DODATEK č. 3
ke Smlouvě o dílo ze dne 17.10.2022
(dále jen Dodatek)

na zhotovení díla „**III/29840 Opočno, Broumar**“.

III/29840 Opočno, Broumar	
Změnový list č. 3	
SO 301 Sdružený objekt	
Část stavby dotčená změnou:	SO 301 Sdružený objekt, výpustné potrubí
Projekční zpracování změny:	Ano
Popis změny: V projektové dokumentaci bylo navrženo výpustné potrubí DN400, jehož dimenze dle dostupných podkladů odpovídala původnímu výpustnému potrubí. Po odkrytí výpustného potrubí byla zjištěna jeho skutečná dimenze DN600. Provozovatel zařízení trvá na zachování dimenze potrubí nového výpustného zařízení. Zvětšení dimenze odtokového potrubí z projektované DN400 na DN600 je nutné k zachování odtokových poměrů při vypouštění nádrže.	
Ohodnocení změny	+37.391,88 Kč bez DPH
Ohodnocení změny (slovy):	
Vliv změny na termín dokončení:	Ne
Přílohy změnového listu: - Změnový rozpočet, Změna trouby 600 - RDS – Výkres D.1.3.4.5 Bezpečnostní přeliv – řez B-B - RDS – Výkres D.1.3.4.6 Bezpečnostní přeliv – řez C-C	
Za investora: Šárka Škrabalová zamítnuto - doporučeno Podpis:  Datum: 29.9.2023	Za zhotovitele: Ing. Libor Sobotka zamítnuto - doporučeno Podpis:  Datum: 25.9.2023

PŮDORYSNÉ SCHÉMA 1:100

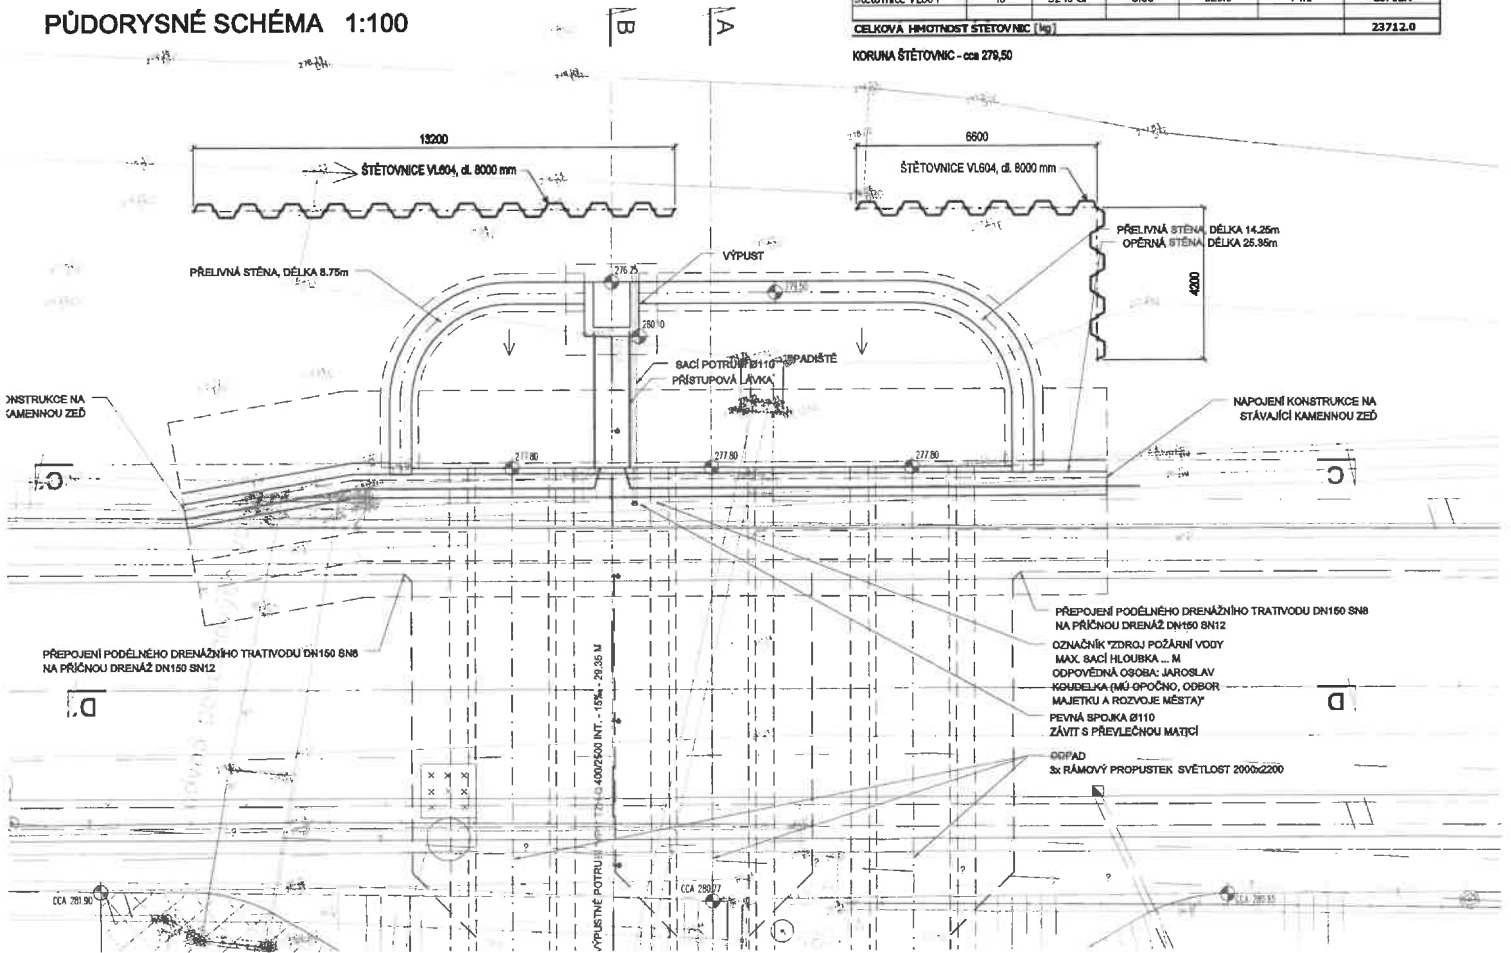
III/29840 Opočno, Broumar	
Změnový list č. 5	
SO 301 Sdružený objekt	
Část stavby dotčená změnou:	SO 301 Sdružený objekt, pažení výkopu
Projekční zpracování změny:	Ano
Popis změny: Po odtěžení stávající hráze na úroveň základové spáry sdruženého objektu bylo zastiženo nesourodé podloží oproti předpokladu v PD a geologickém průzkumu. Pro zajištění únosnosti podloží je potřeba základové poměry sjednotit, viz ZBV č. 2. S ohledem na požadovanou hloubku výkopu zvětšenou oproti PD o stabilizaci základové spáry a zastižených geologických podmínek, nelze sdružený objekt realizovat v otevřené jámě. Výstavba proběhne pod ochranou nekotvených štětovnicových stěn. Pažení je v předmětných úsecích navrženo ze štětovnic VL 604 - ocel S240 GP o délkách 8,00 m. Celková délka štětovnicových stěn je 24,00 m.	
Ohodnocení změny	+ 653.526,28 Kč bez DPH
Ohodnocení změny (slovy):	
Vliv změny na termín dokončení:	Ne

Zajištění výkopů je navrženo za pomoci kotvených štětovnicových stěn. Pažení je v předmětných úsecích navrženo ze štětovnic VL 604 o délkách 8,00 m. Celková délka štětovnicových stěn je 24,00 m. Koruna štětovnic je na kótě 279,50.
